製品分類	開発環境	発行番号	TN-OS*-058A			
題名	HI7700/4 V1.1.00へのリビジョンアップのお知らせ	情報分類	①. 仕様変更 2 . ドキュメント訂正追加等 3 . 使用上の注意事項 4 . マスク変更 5 . ライン変更			
適用製品	HS0770ITI41SRE, HS0770ITI41SRB, HS0770ITI41SRS, HS0770ITI41SRE-E, HS0770ITI41SRB-E, HS0770ITI41SRS-E	対象ロット等 V1.00r1, V1.01r1, V1.0Ar1, V1.0Br1, V1.0Cr1	間連資料	HI7700/4シリーズ ユーザーズマニュアル (ADJ-702-298A) 第2版	Rev. 第1版	有効期限 永年

HI7000/4 シリーズ ユーザーズマニュアル(第2版)補足説明書(Rev.4)

製品添付の「HI7000/4 シリーズユーザーズマニュアル第2版(ADJ-702-298A)」につき、以下に訂正・補足説明を示します。

2.1 p.21 図 2.10

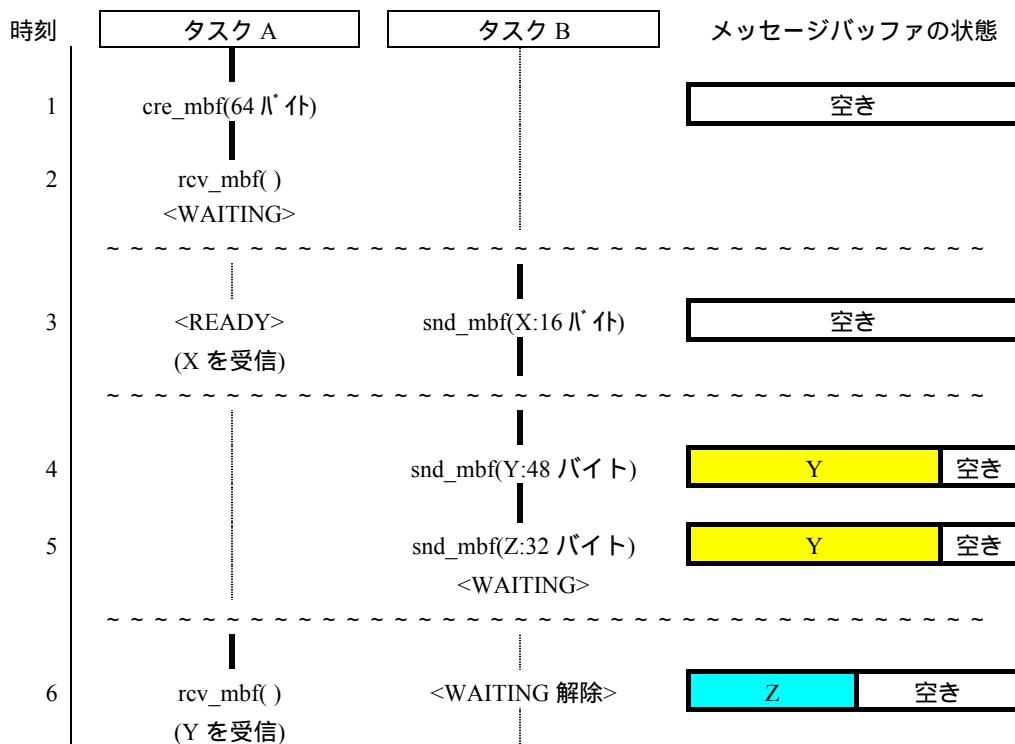
図 2.10 全体を、以下に訂正します。

図2.1 メッセージバッファ動作例

太実線は実際に実行したことを示しています。以下、各時刻での説明を補足します。

1. タスクAがcre_mbfでバッファサイズが64バイトで、扱えるメッセージの最大サイズが48バイトのメッセージバッファを生成します。
2. タスクAはメッセージを受信するために、48バイトのメモリを用意してrecv_mbfを発行します。この時点ではメッセージバッファにメッセージが無いので、タスクAはメッセージ受信待ち状態になります。
3. タスクBがsnd_mbfで16バイトのメッセージを送信すると、受信を待っていたタスクAの待ち状態が解除され、タスクAが用意したメモリにXがコピーされます。また、タスクAは受信したメッセージサイズ16をリターンパラメータとして受け取ります。
4. タスクBがsnd_mbfで48バイトのメッセージYを送信します。受信待ちタスクは存在しないので、メッセージYはメッセージバッファにコピーされます。なお、メッセージをメッセージバッファにコピーする際、カーネルはメッセージバッファ領域を4バイト消費しますが、図中ではこの表記はしていません。
5. タスクBがsnd_mbfで32バイトのメッセージZを送信しようとしますが、メッセージバッファの空きが足りないのでタスクBは送信待ち状態になります。
6. タスクAが48バイトのメモリを用意してrecv_mbfを発行すると、メッセージバッファに蓄えられていたメッセージYがタスクAが用意したメモリにコピーされます。また、タスクAは受信したメッセージサイズ48をリターンパラメータとして受け取ります。また、メッセージYをタスクAに渡したことによってメッセージバッファに空きが生じたので、タスクBの送信待ち状態は解除され、メッセージZがメッセージバッファにコピーされます。
